# Mémoire en réponse à l'avis de la Mission Régionale de l'Autorité Environnementale

## Parc éolien de Chatenet-Colon

**Mai 2023**

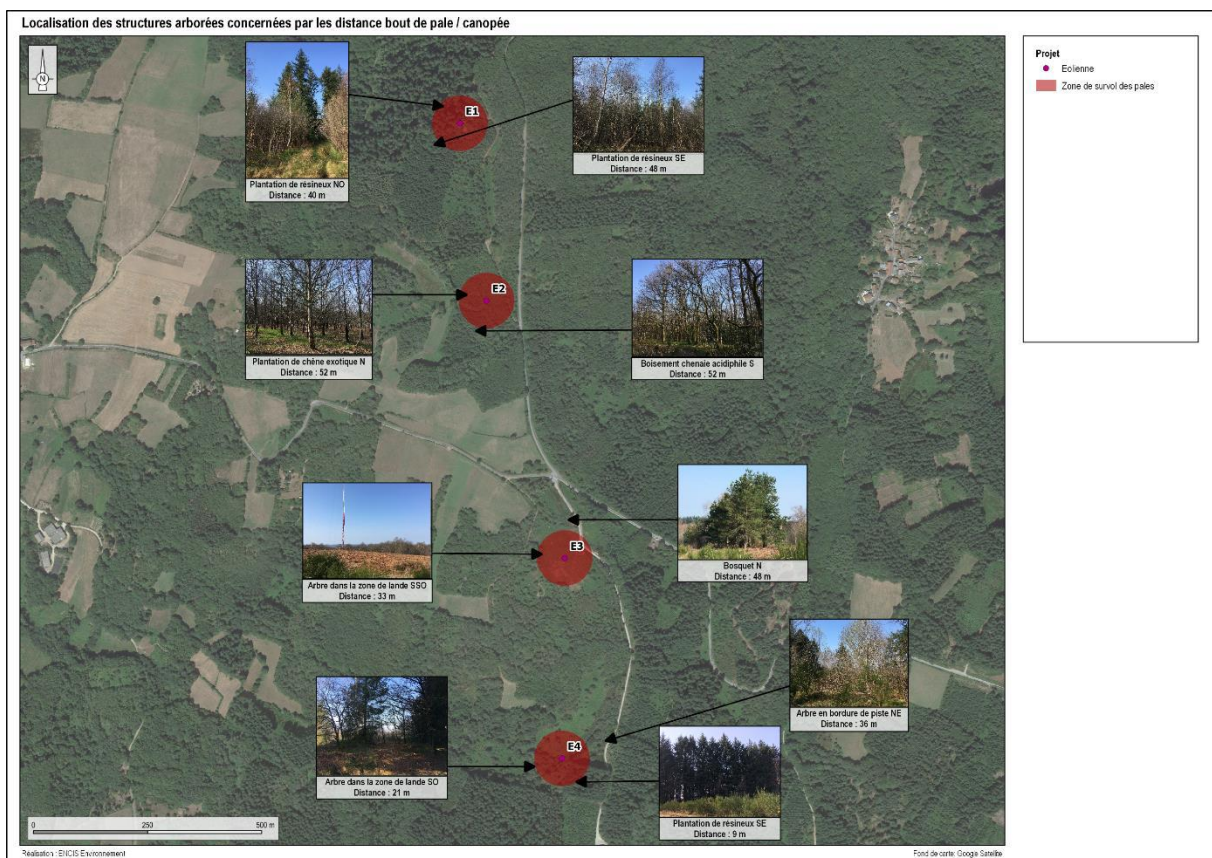
*« La MRAe relève quelques imprécisions concernant l'étude acoustique (campagne de mesures en période végétative, absence de niveau de bruit résiduel pour certaines vitesses de vent, choix du modèle éolien le moins bruyant pour la modélisation). »*

Dans le cadre du projet plusieurs modèles d'éoliennes ont été proposés. Pour la modélisation le gabarit acoustique de la machine Nordex N117-3.6 a été retenu par le pétitionnaire afin d'évaluer l'impact acoustique de celui-ci. Néanmoins, une fois que le modèle définitif sera connu, une étude complémentaire pourra être menée pour estimer son impact et proposer un plan de bridage optimisé permettant d'assurer la conformité acoustique.

Lors des mesures de réception, les deux périodes, végétative et non végétative, pourront être évaluées pour aboutir, si besoin, à un recalage du plan de fonctionnement des machines. De plus une attention particulière sera portée sur le nombre d'échantillons recueillis pour chaque classes homogènes conformément à la nouvelle version du protocole approuvée en mars 2022. Cette procédure garantit une conformité acoustique et une limitation conséquente de la gêne.
